Objet : Installations classées pour la protection de l'environnement (ICPE)
Dossier n° I-SI_296
ID_34

COMPTE-RENDU D'INSPECTION D'INSTALLATIONS CLASSEES

N° CS13-3160-SI-3013 /
DIMENC

Etablissement	Usine de traitement de minerai de nickel Installations portuaires Aire de stockage des résidus de la Kwé Ouest
Exploitant	VALE Nouvelle-Calédonie
Communes	MONT DORE, YATE
Lieux	Usine, port, site de la Kwé Ouest
Arrêtés	N°1467-2008/PS du 9 octobre 2008 N°891-2007/PS du 13 juillet 2007 N°1466-2008/PS du 9 octobre 2008
Date de la visite	27 novembre 2013
Nom de l'agent visiteur	
Noms des personnes rencontrées

Photo 3 :

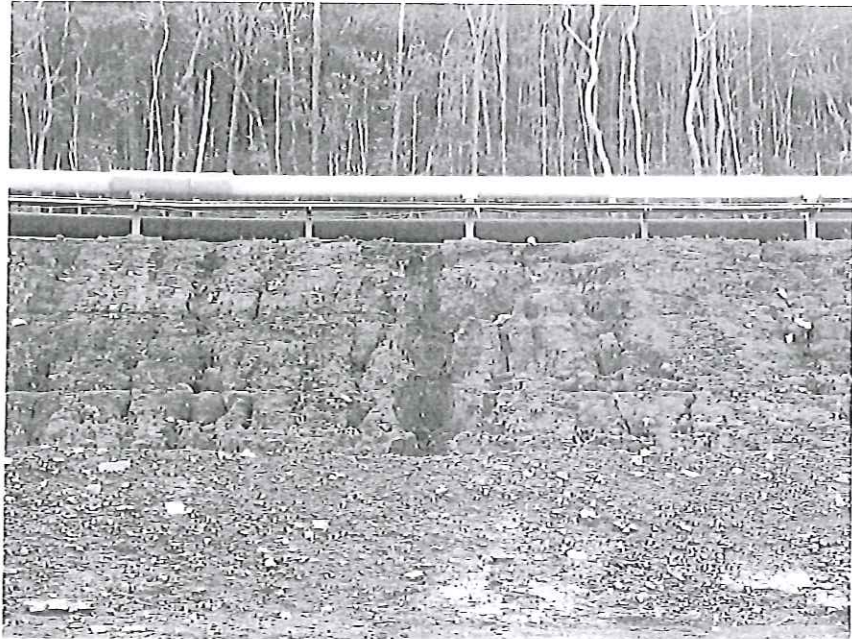
- Lors de la visite du 27 novembre 2013 sur l'aire de stockage des résidus de la Kwé Ouest, il a été constaté la présence de nombreuses figures d'érosion sur le talus de la banquette des tuyauteries (photos 3 et 4 datées du jour de l'inspection). Au regard de la présence de nombreuses ravines provoquées et du risque de déstabilisation des tuyauteries, il est demandé à l'exploitant que soit transmis à l'inspection des installations classées, avant le 31 janvier 2014, une étude de stabilité de la banquette des tuyauteries, accompagné d'un plan d'action visant à consolider le talus et à limiter son érosion dans les meilleurs délais.

Photo 1 :

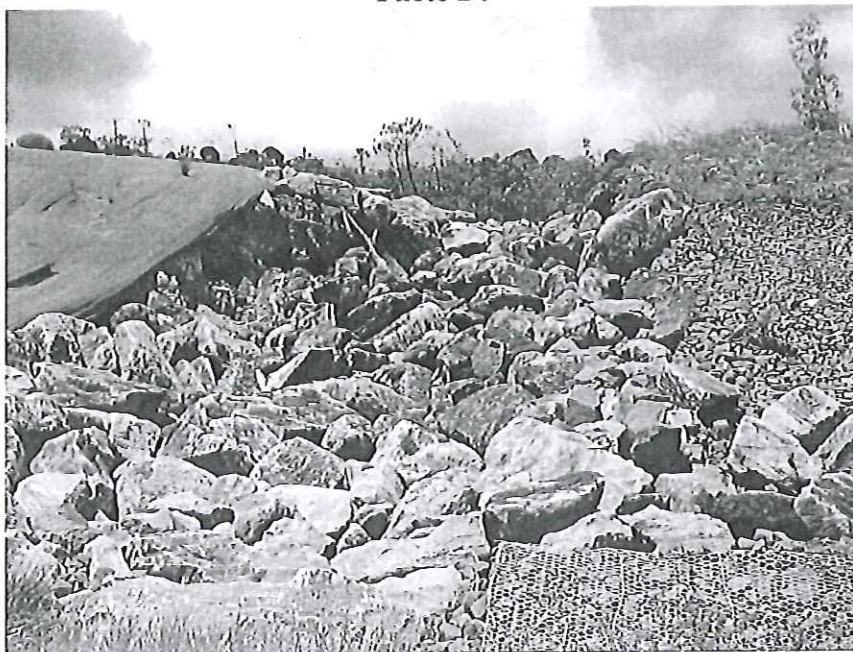
- En réponse à l'article 3.4.3.5 de l'arrêté n° 1467-2008/PS du 9 octobre 2008, l'exploitant devra transmettre à l'inspection des installations classées, avant le 31 janvier 2014, un plan d'entretien et de nettoyage des bassins de sédimentation, des bassins de contrôle, ainsi que des bassins de premier flot, accompagné en ce qui concerne les bassins de sédimentation (ou décanteurs) d'un état des lieux de leur capacité de collecte au regard d'un événement pluvieux 2 heures/2 ans.
- Il est demandé à l'exploitant que l'exutoire du système de drainage du port soit nettoyé et réaménagé au moyen d'un enrochement adapté (photo 1 datée du jour de l'inspection). En amont de l'exutoire, le talus et le drain de collecte devront être réaménagé dans les meilleurs délais (photos 2 datée du jour de l'inspection).
